Közbeszerzési eljárás kiírása a Kísérleti utcai tagóvoda épületének átalakítása és bővítése Keszthelyen c. projekt tárgyában

SZAKÉRTŐI VÉLEMÉNY

A KESZTHELY, KÍSÉRLETI ÚT ÓVODA ÉPÜLET MŰSZAKI ÁLLAPOTÁRÓL

Aljzatok:

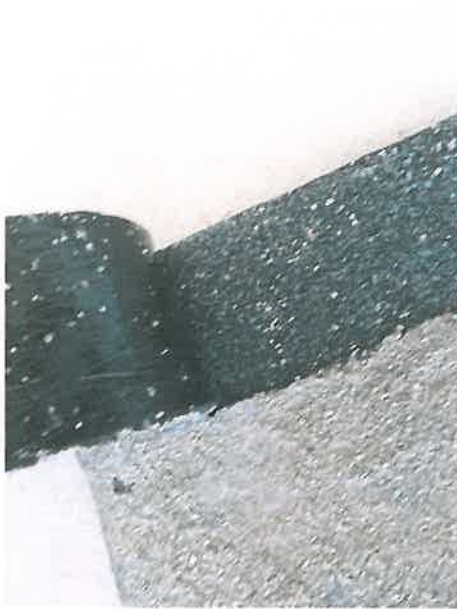
Az aljzatbeton légpólus tartalma jelentős, közel könnyűbeton minőségű, aljzatbetonként nem minősíthető szilárdsággal.

A második feltárási helyen az aljzatbeton könnyen bontható, szilárdság nélküli, puha porózus szerkezet. A burkolatok fogadására legalább C12/15 betonminőséget követelnek meg a burkolatgyártók, amely követelmény alapos. Ez a szilárdsági osztály esztrich anyaggal is elérhető, biztosítható. A beépített beton – laboratóriumi vizsgálat nélkül is értékelhetően -nem éri el a C 12/15 szilárdsági osztály. Az aljzatbeton dilatációja hiányzik, számos zsugorodási epedés alakult ki a felületen, így a burkolással a dilatáció képzés nem követhető, a burkolás ezen betonfelületre kontakt módon nem készíthető el.

Az aljzatbeton visszabontása indokolt.

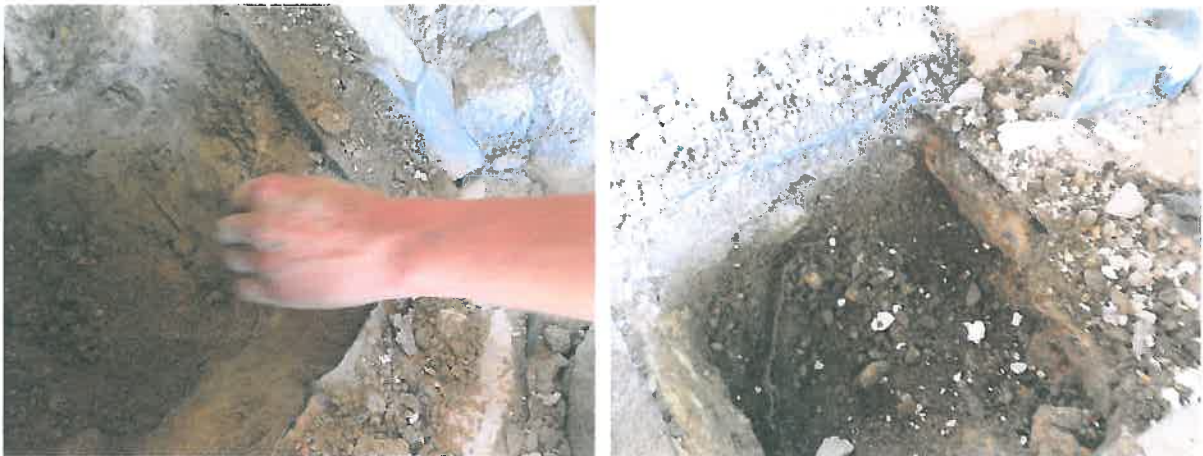
A vízszigetelés 2 mm-es oxidbitumenes lemez, szemben a tervi 4 mm-es elasztomer lemezzel. A beépített lemez vastagsága nem tartalmaz annyi bitument, amennyi az összeragasztáshoz szükséges, így a bitumenes lemezek ragasztása kézzel könnyen szétválasztható, nem értelmezhető a lemezek hegesztése, toldása. Az átfedéseknél érdemben nincs hegesztett kapcsolat. A toldás nyitott, a nedvesség a toldásoknál legfeljebb kisebb akadályoztatással jut a belső térbe.

Ennek következménye a szemmel láthatóan vizes aljzatbeton; a feltárási eredmények alapján kijelenthető, hogy a beépített vízszigetelés nem alkalmas vízszigetelésre; a szerkezet a vízszigetelési hiba (alkalmatlan anyag) miatt nedves, vizes.

Az acél vázszerkezet a vízszigetelése épített, a vízszigetelést a vázszerkezet alatt is cserélni kell a korrózió veszély miatt, az alsó U profil részleges-szakaszos visszabontásával.

Az aljzatban lévő hőszigetelés (EPS) 5 cm vastag, a tervezett Austrotherm AT-N 100, 10 cm-es vastagságával szemben.

A vasalt aljzat vasalata Ø6/150 x 150 háló; a tervből sem a vasalat minősége sem annak helye (alsó síkban, közepén) nem deríthető ki. A vasháló a vasalt aljzat közepén van, ami elvben – pozitív – negatív nyomhatások esetleges kialakulása miatt – jó pozícióban van. A 2. feltárási helyen a vasalt aljzatban vasháló nem volt; a vasalt aljzat alatti ágyazat – terv szerinti 15 cm kavics ágyazat – hiányzik, nem készült el.

Nem tűrhető állapot: a vízszigetelést a felette lévő szerkezetekkel együtt (hőszigetelés és aljzatbeton) vissza kell bontani, a vízszigetelést ismételt el kell készíteni a terven szereplő anyaggal, ellenőrzött módon. /feltárás csak a aulában készült, a foglalkoztatók szociális helyiségeiben a burkolatok elkészültek, ott feltárás nem készült, de a

Lapostetők és magastetők:

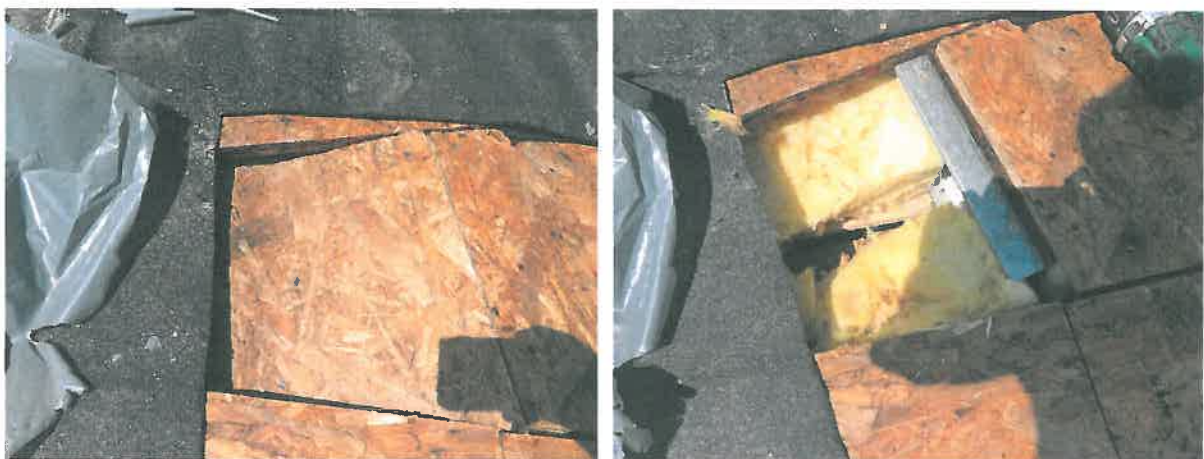
A pvc vízszigetelés befejezetlen, a befejezetlenség és az állagmegóvás hiánya miatt a szerkezet és az épület erősen ázik. A pvc vízszigetelés-, a provizórikus bitumenes szigetelés, a fólia terítés jelenleg nem nyújt védelmet a beázással szemben. A fólia védelem már csak részleges; még ép állapotban sem helyettesíti a vízszigetelést, legfeljebb nagyon rövid időszakban. A fólia mára nyomokban lehető fel, védelmi funkciót nem lát el.

Az OSB lemez valamennyi feltárt-, vizsgált helyen vizes, korhadt; az OSB lemezek így nem terhelhetők, továbbépítésre vagy emberi terhelésre az erős korrózió miatt alkalmatlan, cseréjük szükséges.

A bitumenes lemez – a minősége megegyezik a talajnedvesség elleni szigetelés minőségével, 2 mm vastag oxidbitumenes lemez – legfeljebb provizórikus védelemként vehető tudomásul, de a pvc szigeteléshez nem illeszthető; a két anyag kémiai reakcióba lép.

Az OSB alatti hőszigetelés ugyancsak átázott, szétesett; cseréje szükséges. A rögzített állapoton látható, hogy a felső hőszigetelés gipszkarton aljzatra készült; a gipszkarton a beázásoktól mállott, szilárdságát elvesztette, cseréje szükséges.

A fóliák UV állósága maximum 3 hónap; a meglévő és védetlen fólia erősen károsodott az elmúlt 8 hónap alatt, így funkciójuk ellátására már nem alkalmasak, cseréjük szükséges.

A lapostető és a csatlakozó magastető szerkezeteket ketté kell választani.

Zuhanyozók szigetelése:

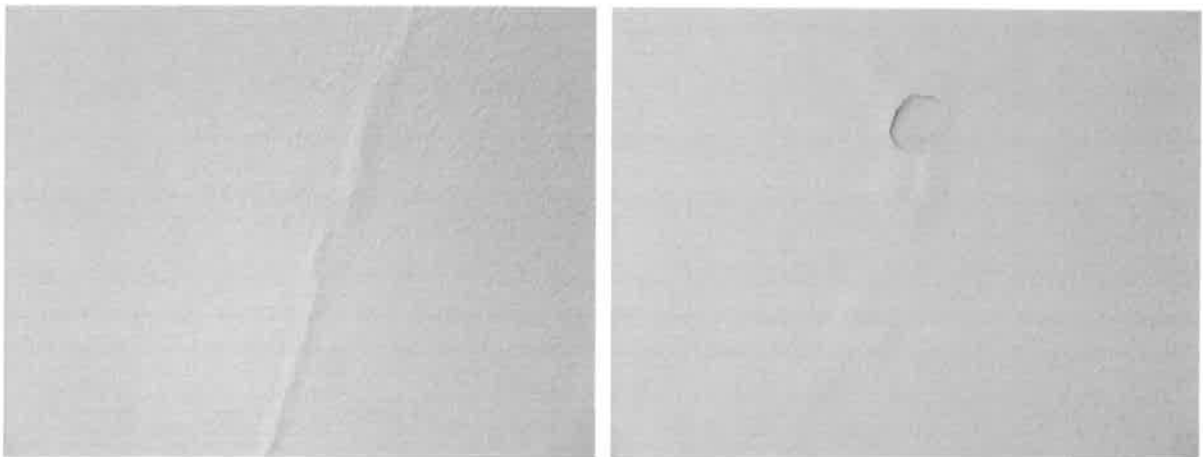
A szociális blokkban és a személyzeti fürdőben lévő épített zuhanyozók kent szigetelése csak minimális vastagságban és csak az aljzaton készült el. A kent

vízszigetelés (használati víz elleni szigetelés) vastagsága legalább 2 mm, szemben a kivitelezett 0.3-0.5 mm-el. A kent vízszigetelést sarokerősítés mellett a falazatra 2.2 m magasan fel kell vezetni, ami elmaradt. Használati víz elleni szigetelés esetén a burkolást kétoldalas ragasztással kell elkészíteni a legalább 90 %-os felületi tapadás miatt (buttering floating), ami szintén elmaradt.

A kent vízszigetelés hiánya a falazaton és a ragasztás minősége a feltárás alapján láthatóvá vált.

A meglévő falburkolatot vissza kell bontani, a kent vízszigetelést szakszerűen el kell készíteni és a burkolást a szakmai követelményeknek megfelelően el kell készíteni. A kent szigetelést speciális burkolatváltóval (H profil) zárni kell.
